AYUNTAMIENTO DE VALDEPEÑAS

PLAN DE ORDENACIÓN MUNICIPAL

CONCERTACIÓN INTERADMINISTRATIVA

DOCUMENTO DEFINITIVO

Galerías fluviales arbóreas y arbustivas de las orillas del río Cabezuela

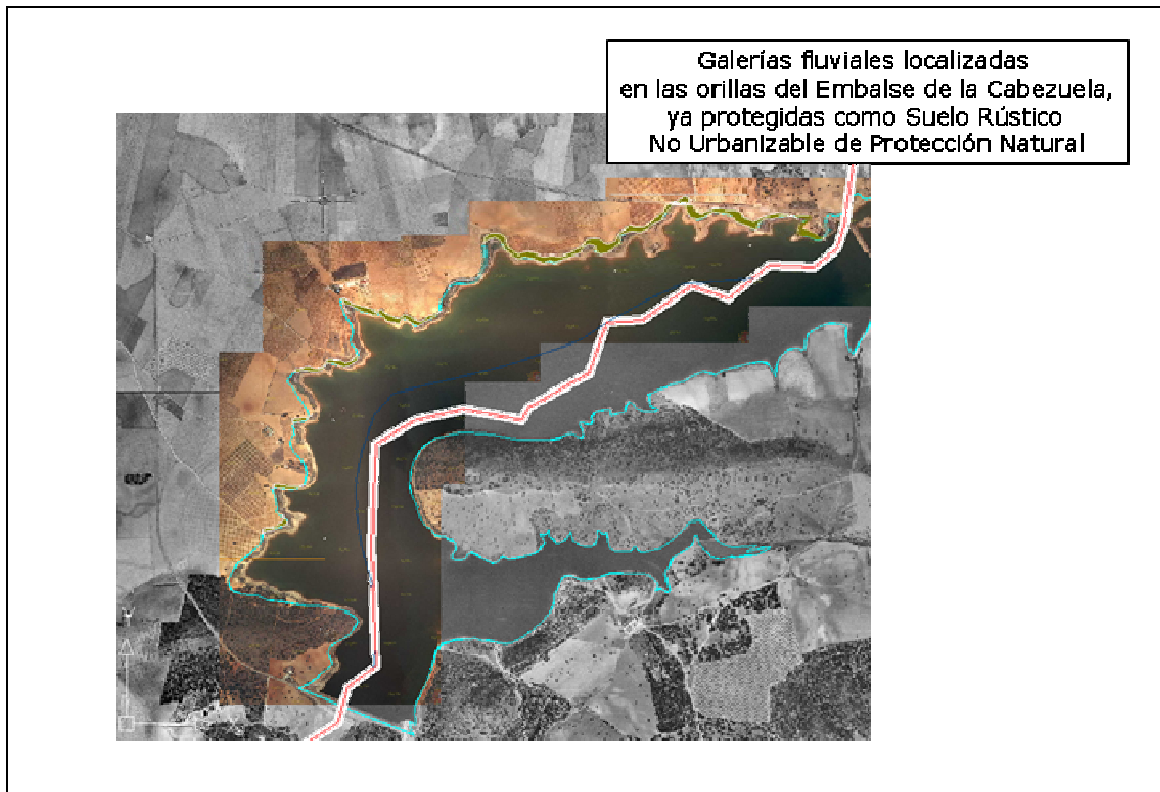
1. El Sur del término municipal se clasificó para la Aprobación Inicial, del 17 de diciembre de 2007, como Suelo Rústico No Urbanizable de Protección Natural, por la presencia de Aves Esteparias.

Se clasifica, como Suelo Rústico No Urbanizable de Protección Natural la galería fluvial localizada en la mitad oriental del río Jabalón, dejando de ser Suelo Rústico de Reserva.

La totalidad de las galerías fluviales existentes, ya se encontraban clasificadas como Suelo Rústico No Urbanizable de Protección Natural.

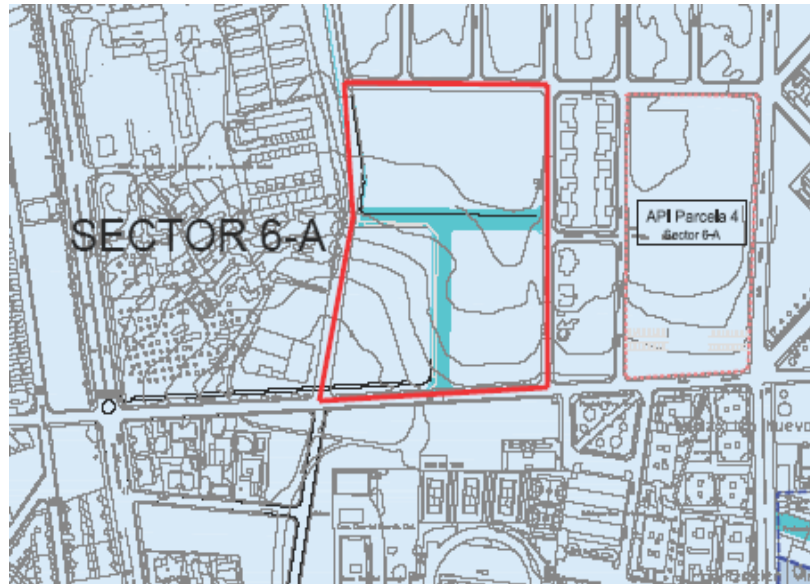
Medida vinculante Vigésimo octava:

DIRECCIÓN GENERAL DE EVALUACIÓN AMBIENTAL

Avda. Río Estenilla, s/n – 45071 Toledo

No se realiza ninguna observación por parte de esta Dirección General.

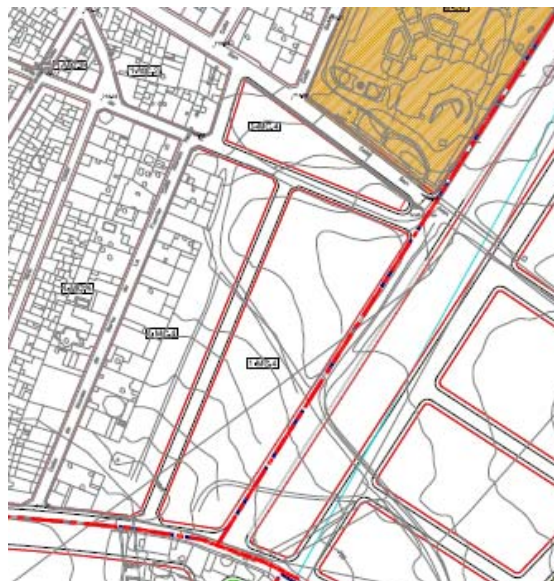
La autorización a la que hace referencia esta medida se establece en el artículo 49.2 de la Ley 3/2008, de 12 de junio, de Montes y Gestión Forestal Sostenible de Castilla-La Mancha, por la que se ha derogado la antigua Ley 2/1988, de 31 de mayo, de Conservación de Suelo y Protección de Cubiertas Vegetales Naturales de Castilla-La Mancha.

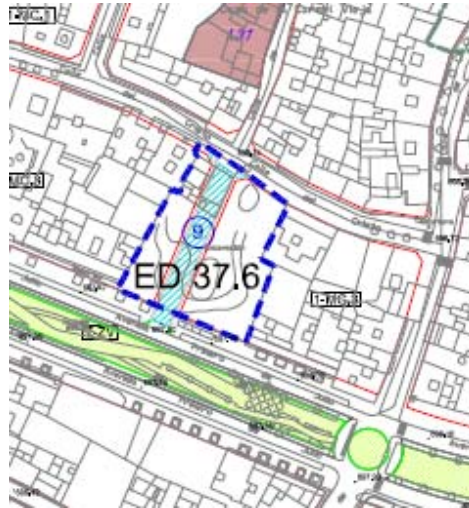
Todos estos aspectos deberán corregirse tanto en la documentación escrita como cartográfica del Plan de Ordenación Municipal, actualizando las Memorias Informativa, de Ordenación, Anexos, etc. que integran la documentación del mismo.

Una vez realizadas las correcciones e incluido los certificados e informes favorables necesarios, se podrá presentar la versión definitiva del Plan de Ordenación Municipal de Valdepeñas de manera que se realice, por esta Dirección General, el Informe de Adecuación del Plan de Ordenación Municipal a las medidas descritas en la Evaluación Ambiental Preliminar realizada por esta Dirección General con fecha de 18 de abril de 2008 y publicada en el D.O.C.M. nº 99 de 14-05-08, para, así, proceder a su aprobación definitiva por la Consejería de Ordenación del Territorio y Vivienda.

MV Cuarta

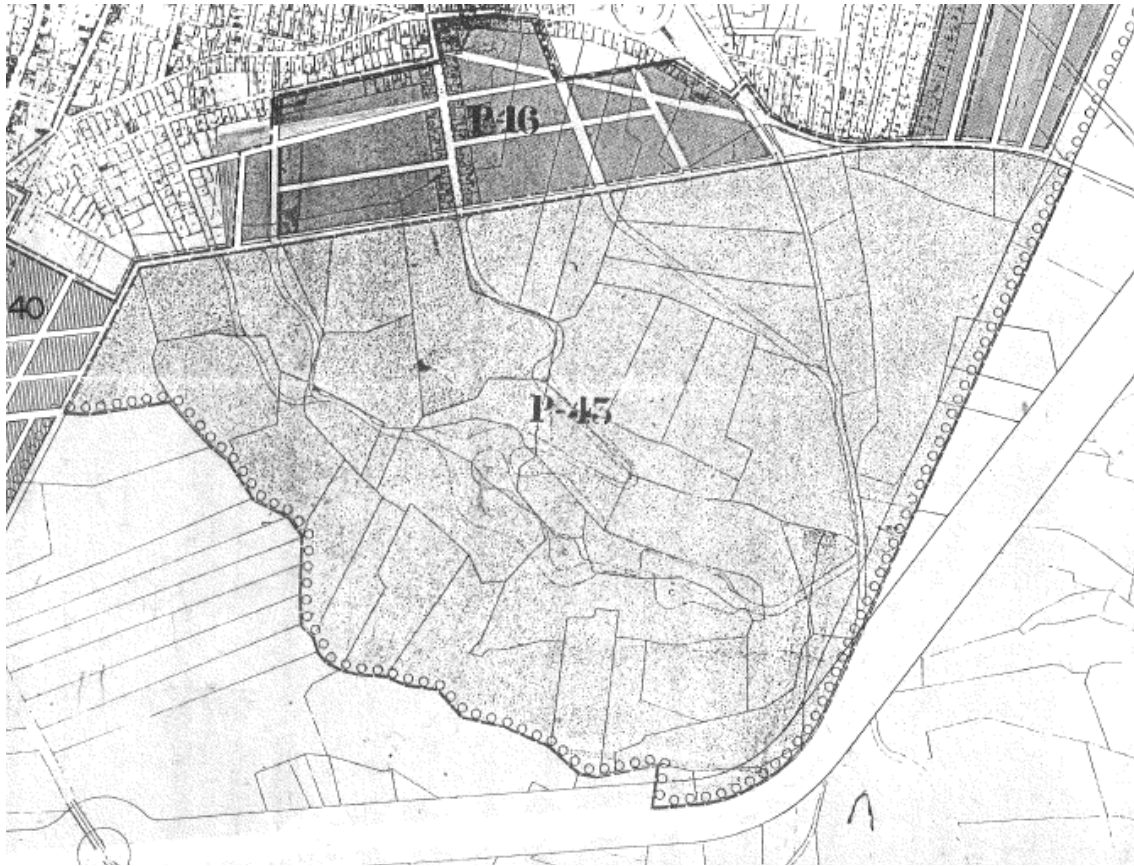
Se ha incorporado a la ficha del Sector del Vino la necesidad de elaborar un Estudio Hidrológico del Río Jabalón.

El estudio de la Veguilla incorporado en el POM lleva adjunto planos esquemáticos y las medidas resultantes de dichos estudios han sido abarcadas por Confederación Hidrográfica y el Ayuntamiento de Valdepeñas. Estos documentos se encuentran en el Documento de Información, Anexo de Hidrología. El Estudio ha sido informado favorablemente por la Confederación.

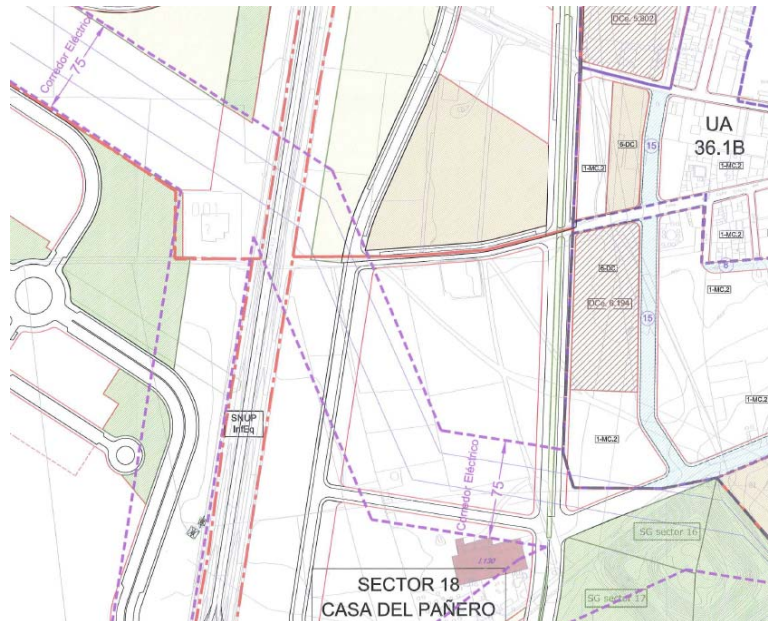
Los tamujares del río Jabalón y Veguilla se han clasificado como suelo rústico de protección NATURAL, y aparece señalado en planos con trama rayada vertical de color morado, como indica la leyenda.

Se ha clasificado como suelo no urbanizable de protección AMBIENTAL la franja de 100 m colindante a los cauces fluviales.

Se adjunta copia en papel de los planos de la serie 1 de Ordenación, Clasificación del Suelo del Término Municipal, que consiste en plano 1, escala 1:50.000, planos 1.1, 1.2 y 1.3, escala 1:20.000 y plano 1.4, escala 1:5.000 del ámbito de Baños del Peral.
